改善箇所説明図

【改善対象部位詳細】

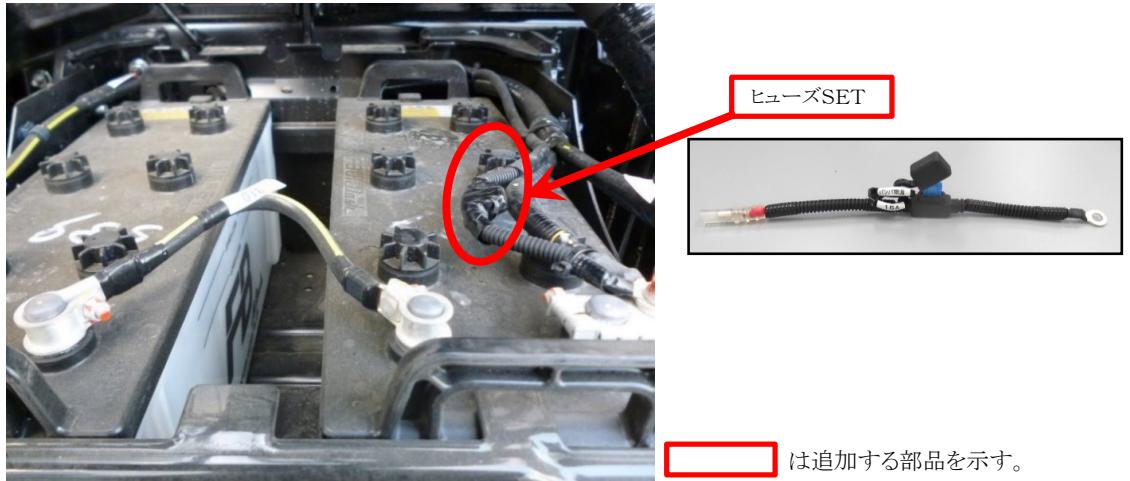
脱着装置付きコンテナ自動車において、電動格納式リアバンパの電源回路の図面指示が不適切なため、ヒューズが取り付けられていないものがある。そのため、配線がショートした際に過電流が流れ、最悪の場合、配線被覆が溶融し、発煙または発火に至るおそれがある。

全車両、ヒューズSETを追加する。
また、配線を点検し溶損が認められるものは新品に交換する。
